## 第六屆「核能四廠安全監督委員會」第2次會議紀錄

一、時間：中華民國 102 年 12 月 18 日（星期三）下午 12 時 30 分

三、主席：黃副主任委員慶東

斷然處置措施洩壓注水程序之燃料棒護套表面溫度示意圖

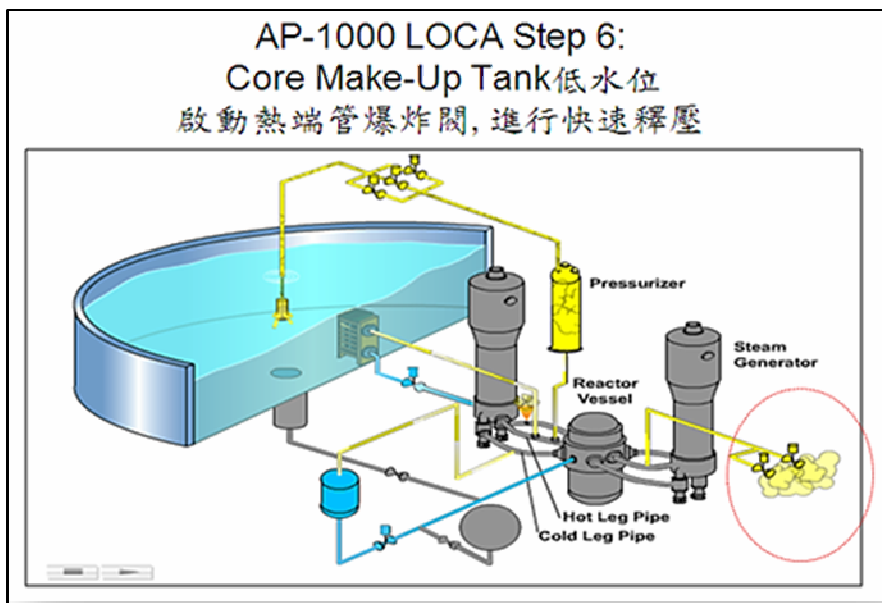
- (一) 清大彭明輝教授在其著作「有核不可：擁/反核的33個理由」一書中(102年11月27日出版)，提及「斷然處置」措施並非新概念，其構想跟1980至1995年國外大規模研究的「蓄意洩壓」方式完全雷同，主要差別僅在於「斷然處置」是未經實驗的電腦模擬，未考慮到急速洩壓可能導致零組件故障，甚至提前引發氫氣爆炸的可能性，也沒有考量到操作人員反應錯誤時，可能會擴大災情的機率。反之，國外歷經15年的跨國研究和實驗，卻還是因為擔心各種難以事前防範的後遺症，至今不敢把「蓄意洩壓」當作標準作業程序。依據台電公司的說明，核四為確保絕對安全，設有斷然處置措施之機制，然而對應彭明輝教授的看法，此斷然措施機制確可行嗎？不知原能會的立場為何？原能會有何說明？

清華大學以PCTRAN程式驗證台電公司所提出的斷然處置措施，執行相關洩壓注水程序，計算結果顯示，反應爐洩壓時，爐水大量閃化帶走汽化熱，燃料棒護套表面溫度會急速下降，全程可控制在350°C以下(如下表)，此種燃料棒護套表面溫度下，不會有氫氣產生，作者所謂「斷然處置措施」提前引發氫氣爆實為謬論，如果斷定「斷然處置措施」一定失敗，則失去理性討論的空間。
